廃炉発官R2第241号
令和3年1月15日

福島第一原子力発電所 特定原子力施設に係る実施計画 変更認可申請書の
一部補正について

減容処理設備の設置に関する審査の進捗を踏まえ、下記の通り補正を行う。
併せて、原規規発第2010302号にて認可された実施計画の反映を行う。

2.46 減容処理設備

図-1 遮へいに関する構造図 (1/2)

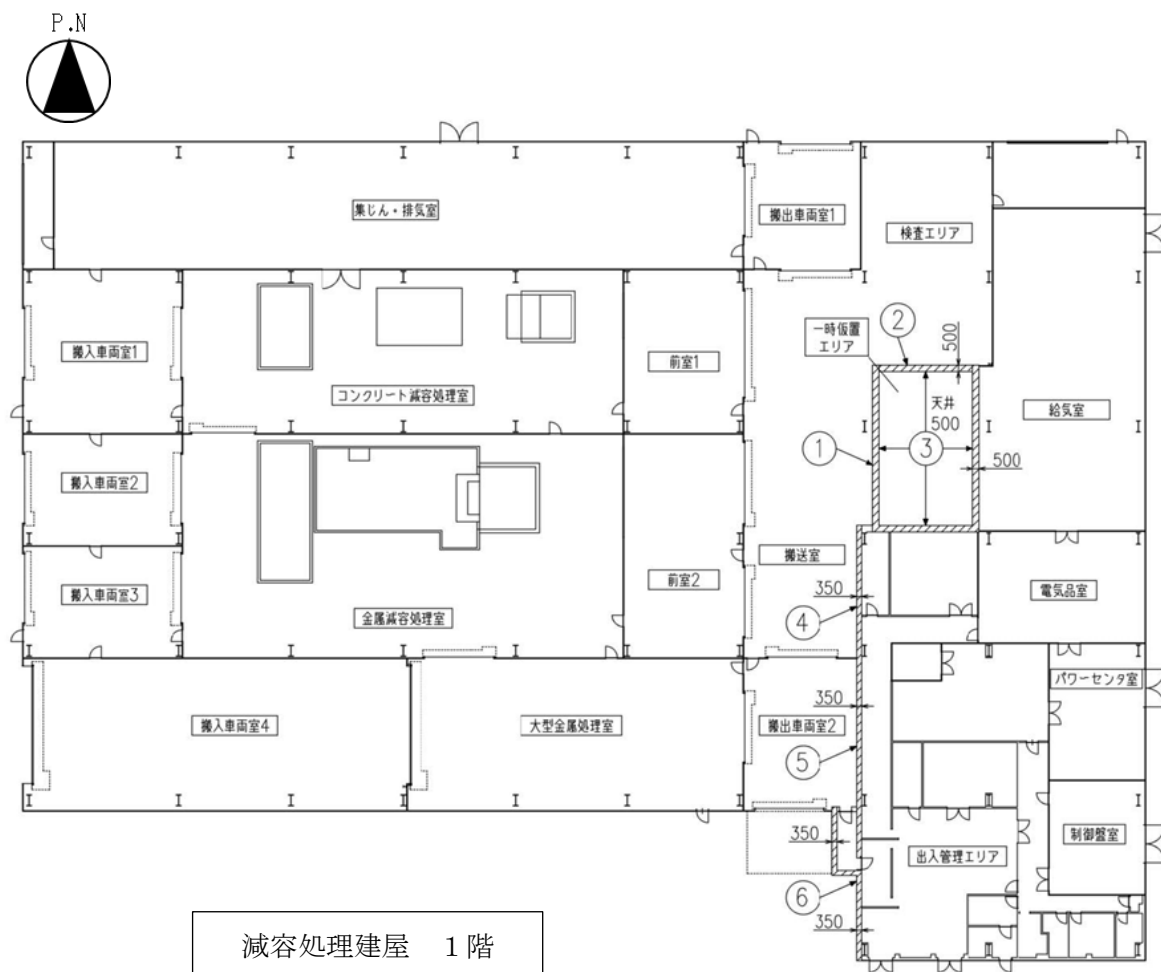
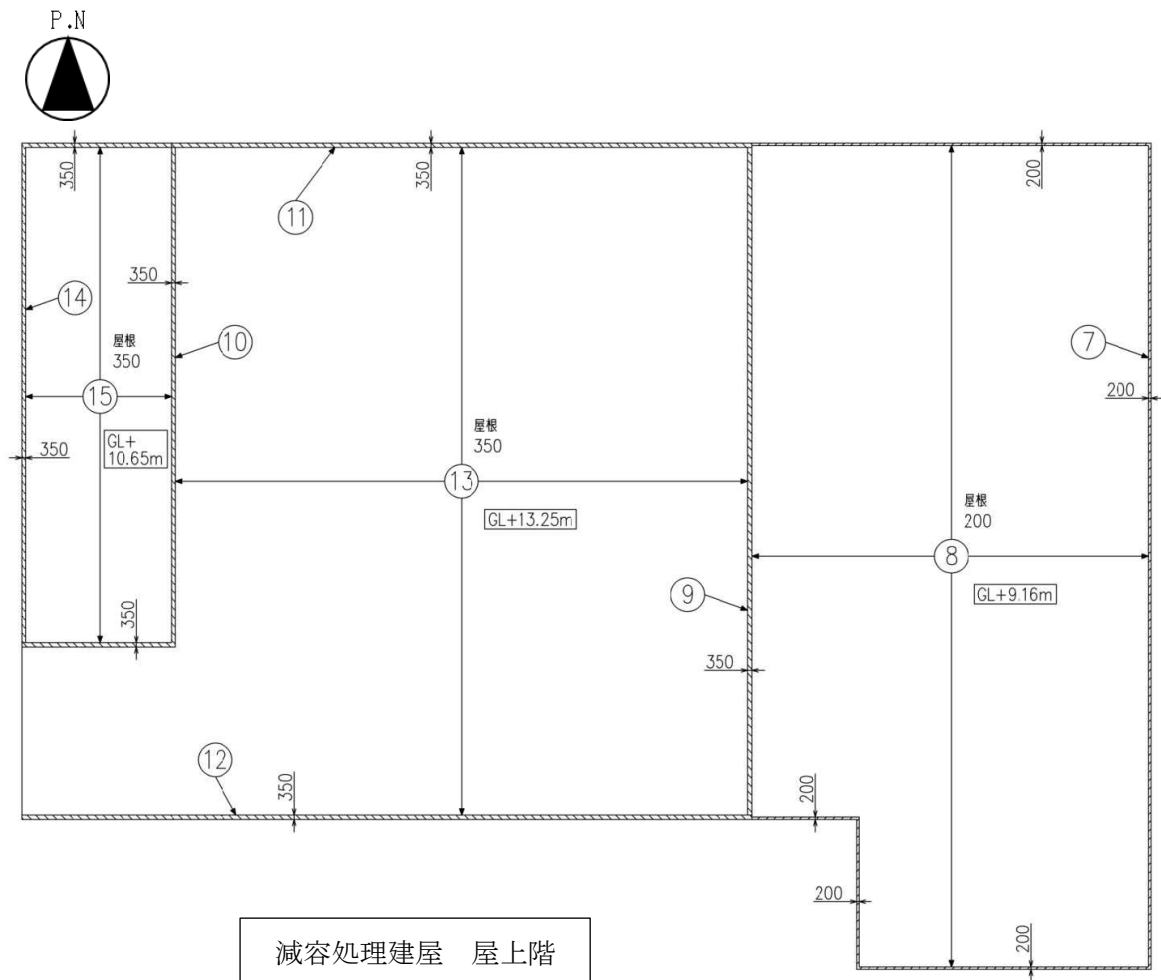
- ・遮へいの断面寸法の記載を追加

No.	種類		断面寸法		材料
			厚さ	高さ	
①	一時仮置エリア	東西南壁	500	5500	普通コンクリート (密度:2.15g/cm ³)
②		北垂壁	500	1500	
③		天井	500	—	
④	搬送室	東壁	350	3000	
⑤	搬出車両室 2	東壁	350		
⑥	出入管理エリア	西壁	350

No.	種類		断面寸法		材料
			厚さ	高さ	
⑦	GL+9.16m	東西南北垂壁	200	400	普通コンクリート (密度:2.15g/cm ³)
⑧		屋根	200	—	
⑨	GL+13.25m	東立上部壁	350	—	
⑩		西立上部壁	350	—	
⑪		北垂壁	350	2400	
⑫		南垂壁	350		
⑬		屋根	350	—	
⑭	GL+10.65m	西北垂壁	350	400	
⑮		屋根	350	—
